本カタログの掲載内容に誤りがございました。
訂正してお詫び申し上げます。訂正内容は以下をご参照ください。

■ P38 使用機器・認証キー対応表
表に誤りがあったため、下記のように訂正致します。

■ P152 ケースハンドル錠 MC-H
表に誤りがあったため、下記のように訂正致します。

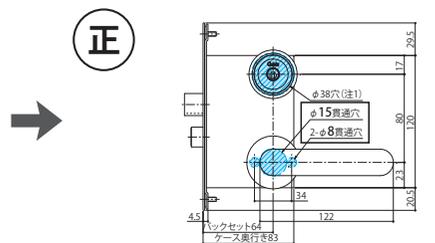
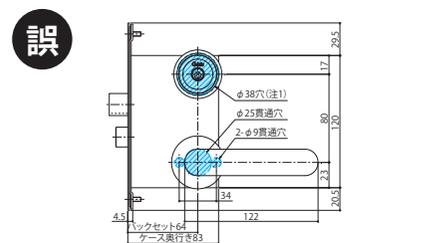
誤

バックセット (mm)	MC-H: 64
スペーシング (mm)	MED-H: 38・51

正

バックセット (mm)	MC-H: 64・76
スペーシング (mm)	MED-H: 38・51
